AL-LEGACIONS AL POUM DE SANT PERE DE VILAMAJOR

PMU1- SECTOR CENTRAL

Sant Pere de Vilamajor, Juny - Juliol de 2009.

Figura 1

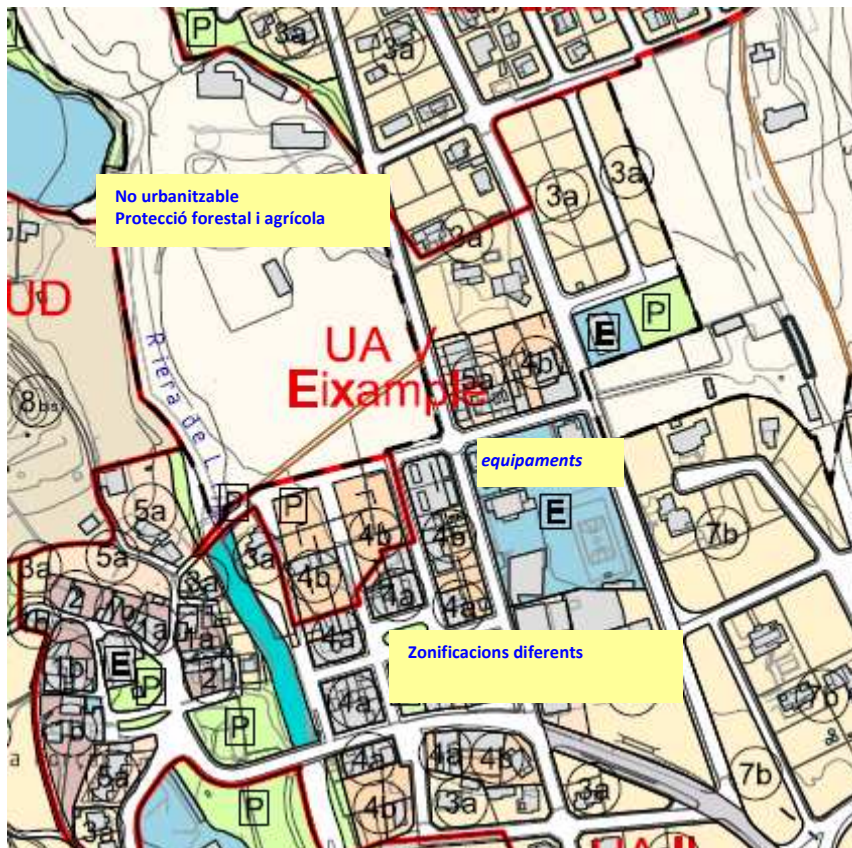
1. Contempla una unitat d'actuació denominada PMU1- Sector central.
2. Que tal com indica la fitxa urbanística corresponent, inclou terrenys de diferent procedència; terrenys de procedència urbana i terrenys no urbanitzables (*figura 1*).

1. Que aquesta unitat d'actuació, per la seva heterogeneïtat en quant a la procedència i qualificació dels terrenys, no pot ser considerada un únic PMU.
2. Que per tal de ser coherents amb el que diu el TRLUC s'hauria de dividir, com a mínim, en tres:
 - a. PPU pel UAV-Eixample, que ens permeti, segons l'article 65 del TRLUC una qualificació del sol, una regulació dels usos i paràmetres d'edificació, ordenació de volums, condicions de gestió i terminis i les cessions corresponents.
 - b. Un PMU per l'actual zona d'equipaments, que defineixi el procés de concurs públic segons l'article 160 del TRLUC
 - c. Un PMU per la resta de terrenys urbans amb diferents zonificacions.
3. Que l'apartat b) de la segona al·legació implicaria un malbaratament dels bens municipals.

1. **Admissió a tràmit.** Que l'Ajuntament tingui per presentat aquest escrit d'al·legacions dins del termini reglamentari, l'admeti a tràmit i el tingui en consideració a l'hora de confeccionar el POUM definitiu.
2. **Partició en diferents unitats d'actuació.** Que no es consideri una única unitat d'actuació, sinó que es facin dos, una per la UAV-Eixample, i una per la resta de terrenys urbans amb diferents codis de zonificació
3. **Respecte del patrimoni municipal:** Que els terrenys del sistema de equipaments municipals actual, sigui exclòs de la unitat d'actuació, respectant, tant la propietat municipal dels terrenys, com les edificacions útils existents.
